Nota zienswijzen bestemmingsplan voormalige kantoor Noordermaat te Assen

Datum: 27 oktober 2022

12:00 uur

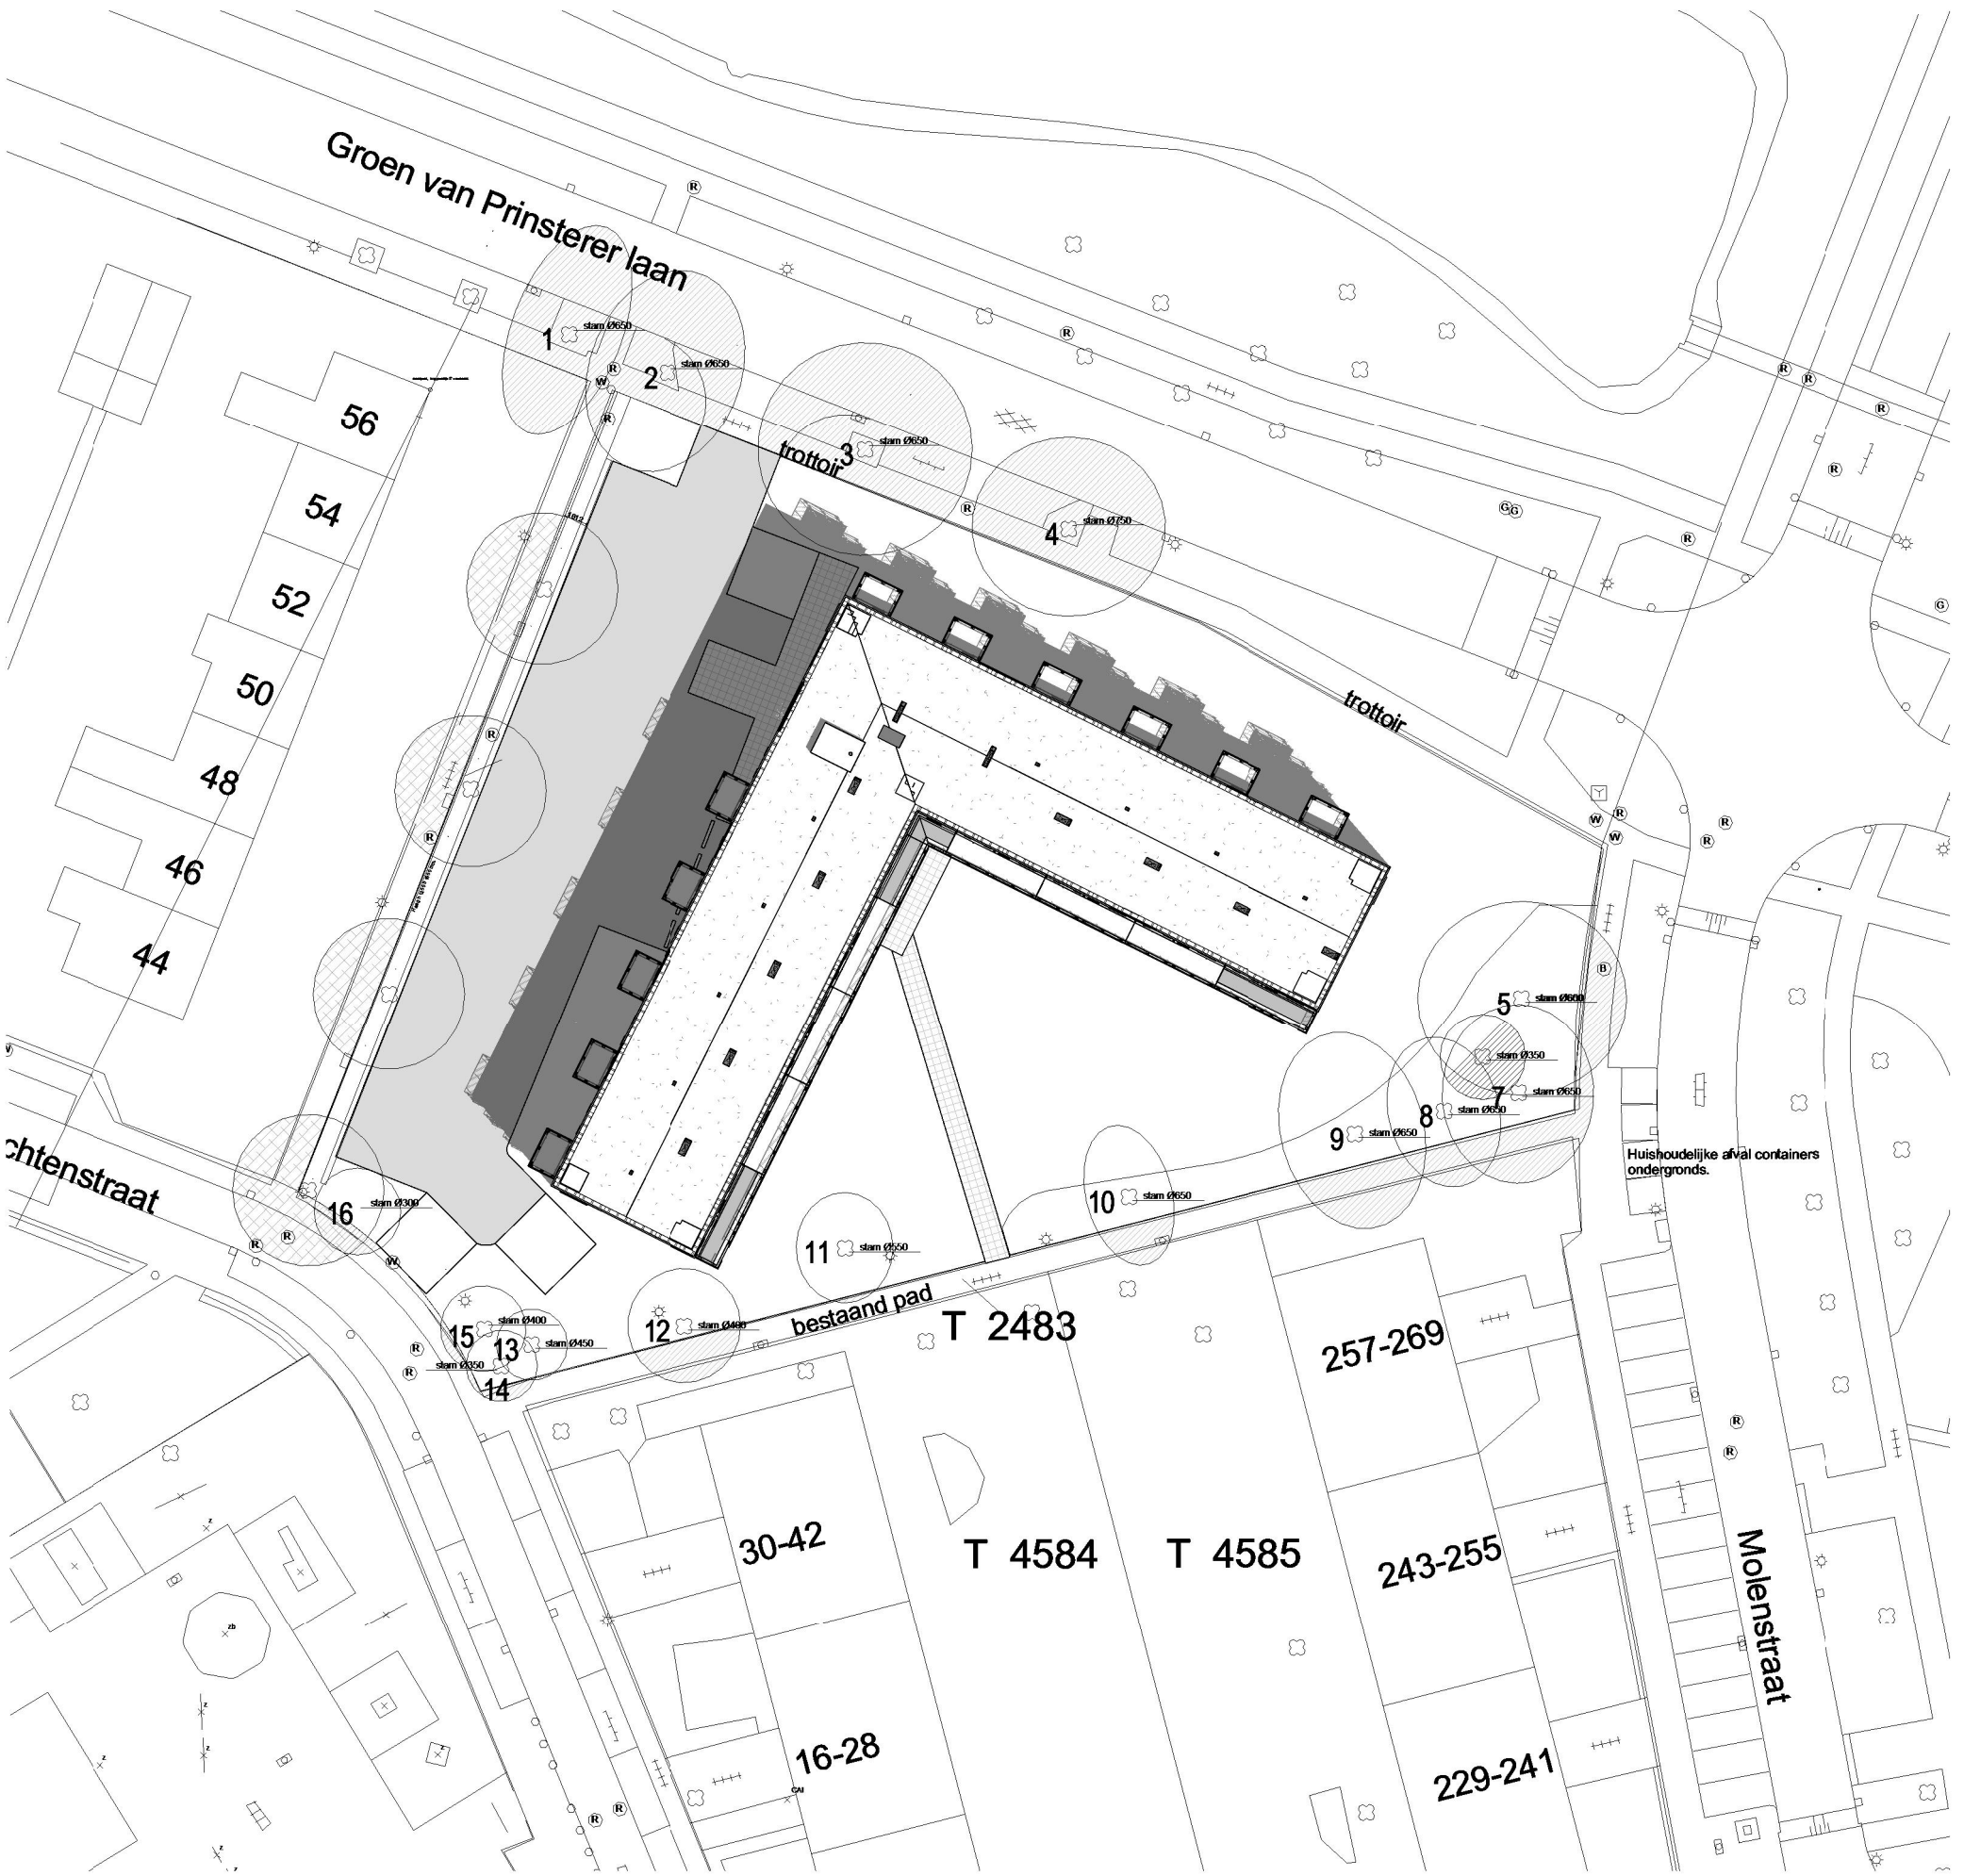
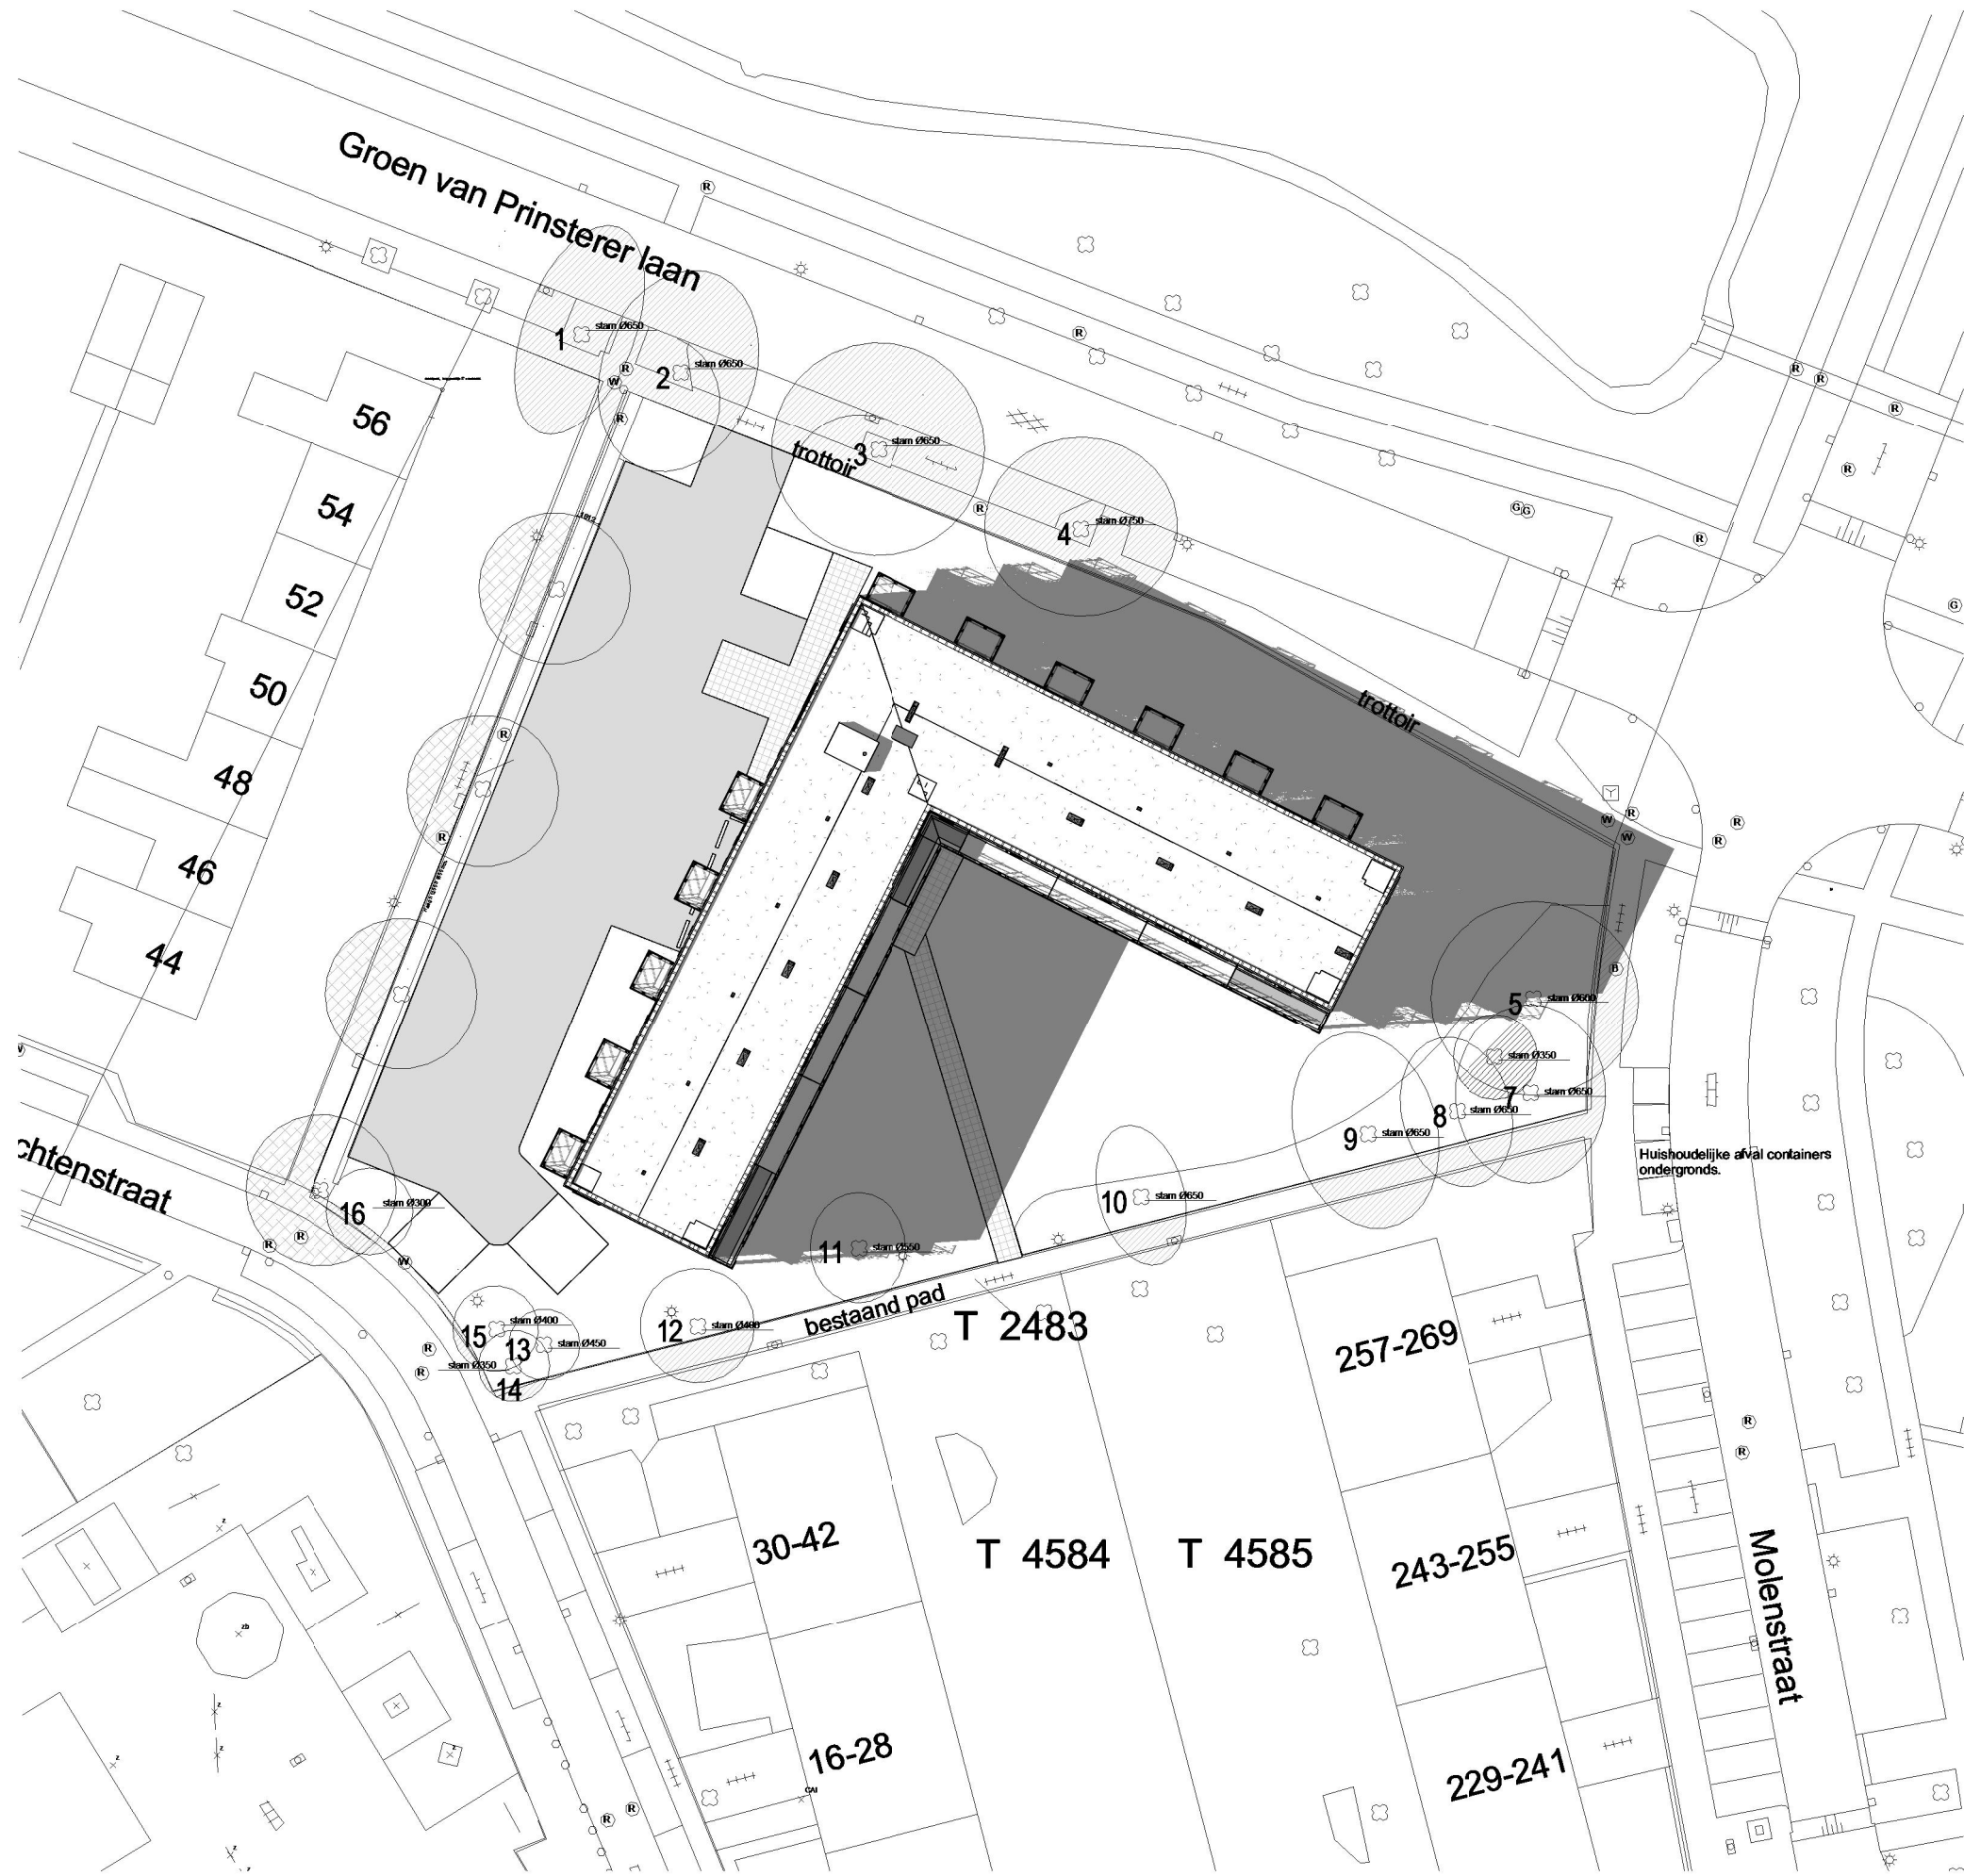
Het zonlicht in de voortuin en het huis wordt weggenomen, de lichtinval in haar woonkamer wordt door de nieuwbouw eveneens fors beperkt. Ze stelt dat voldoende licht van groot belang is voor de (mentale) gezondheid.

De indieners stellen dat de plaatsing van het gebouw op zo'n korte afstand van de huidige bebouwing zal leiden tot rendementsverlaging van hun (toekomstige) zonnepanelen. De indieners zijn van plan om in de nabije toekomst zonnepanelen te laten plaatsen op het dak van hun huis, zij willen graag verder verduurzamen. Plaatsing van zonnepanelen kan alleen op het dak aan de zijde waar het gebouw komt te staan, het zuidoosten. Nu staat van zonsopkomst tot ruim na het middaguur de zon vol op hun dak. Door de te verwachten schaduw van de hoogbouw op het dak gedurende het grootste deel van de dag, gaat naar de mening van de indieners het rendement van de zonnepanelen waarschijnlijk dusdanig naar beneden, dat het voor hen niet rendabel is om zonnepanelen te laten plaatsen. Aangezien de gemeente Assen de waarden duurzaamheid en groen hoog op de agenda heeft staan, vinden zij het extra jammer dat zij daar geen gehoor aan kunnen geven.

lichtinval in haar woning en tuin beperkt wordt delen wij niet helemaal. Met betrekking tot de lichtinval is bij het opstellen bestemmingsplan een bezonningsonderzoek uitgevoerd (zie zonstudie in bijlage 4). Bij het maken van het ontwerp is met deze zonstudie rekening gehouden om zo min mogelijk overlast op de omgeving te geven. Er zijn in Nederland geen wettelijke eisen gesteld aan bezonning van woningen. Gemeentes dienen zelf hierin een keuze te maken. Vanzelfsprekend dient er sprake te zijn van een goede ruimtelijke ordening. Volgens de TNO-norm is er sprake van een goede bezonning bij tenminste 3 mogelijke bezonningsuren per dag in de periode 21 januari t/m tot 22 november (gedurende 10 maanden) ter plaatse van het midden van de vensterbank aan de binnenkant van het raam.

Uit het bezonningsonderzoek blijkt dat aan deze TNO-norm ruim wordt voldaan. Het huis van de indiener heeft immers in alle seizoenen vanaf 12 uur geen last van de schaduwwerking. Dat betekent niet dat er geen enkele schaduwwerking van de nieuwbouw uitgaat. De nieuwbouw heeft vanaf september tot maart in de ochtend schaduwwerking, maar deze is zodoende beperkt waardoor er volgens ons geen sprake is van een onevenredige aantasting van het woon- en leefklimaat van de indiener en andere omwonenden.

Zoals gesteld is voor de nieuwbouw een zonnestudie verricht. De zonnestudie is in de bijlage opgenomen bij deze notazienswijze.

De zonnestudie geeft aan dat het rendementsverlies beperkt blijft tot in de ochtend (voorjaar, najaar en winter). In de middag is er geen sprake van de schaduwwerking en is daarmee dus ook geen sprake van opbrengstverlies. Dit komt doordat de nieuwbouw op voldoende afstand van de bestaande woningen blijft.
